品番	TMJ40A3R	品名	壁付サーモ13 (浴室)	(JIS)	1 / 3
----	----------	----	--------------	-------	-------

<b>金具補修品注意情報</b>	C_0011
------------------	--------

件名	整流キャップ交換の注意情報						
対象製品	TBF20 型	TBF21 型	TEM47 型	TKHG31P 型	TKJ30U3 型	TKY12 型	TMG20 型
	TMG40 型	TMHG40 型	TMJ30UC3 型	TMJ40 型	TMN40 型	TMY11 型	TMY140 型
	TUB31 型	TUB40 型

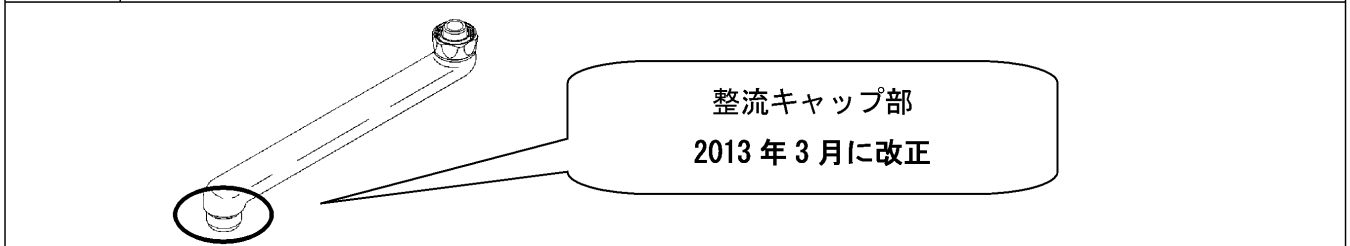
**前期・後期型製品識別方法**

<p>〈前期型〉</p> <p>【ブッシュ有り】 【ブッシュ無し】</p>	<p>〈後期型〉</p>
---------------------------------------	--------------

<p>【前期型がついている場合】</p> <p>パッキン以外の部品が必要な場合は『THY508-1』で一式交換してください。</p>	<p>【後期型がついている場合】</p> <p>パッキン・内筒は部品単独で交換が可能です。</p>
--	---

**注意** 前期・後期どちらの場合も THY508-1 一式交換で互換性があります。
